Audi e-tron GT / RS e-tron GT 高電圧バッテリーの点検改修

リコール届出番号	外-3799	リコール届出日	2024年6月20日
基準不適合状態にあると認める構造、装置又は性能の状況及びその原因	高電圧バッテリーにおいて、不適切に製造されたバッテリーモジュールが内蔵されたものがあります。そのため、バッテリーモジュールの内部短絡が発生し、最悪の場合、熱によるバッテリー異常が発生し、火災に至るおそれがあります。		
改善措置の内容	全車両、専用テスターを使用して車両を点検し、異常が確認された場合は該当するバッテリーモジュールを良品と交換します。また、車両が入庫するまでの間、充電量を80%までに制限するようユーザーに周知を行います。

基準不適合発生箇所

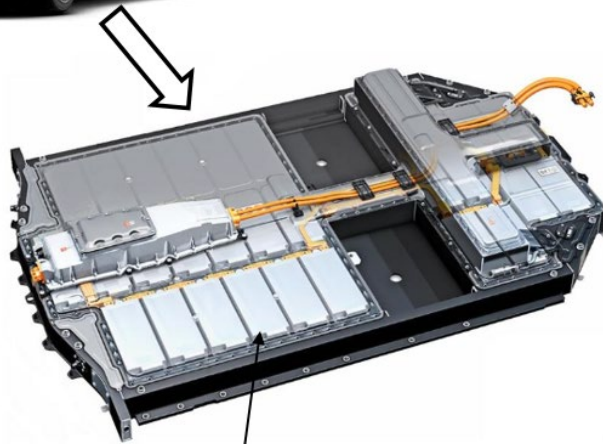
高電圧バッテリーモジュール

注： は、点検の結果・交換する部品を示します。
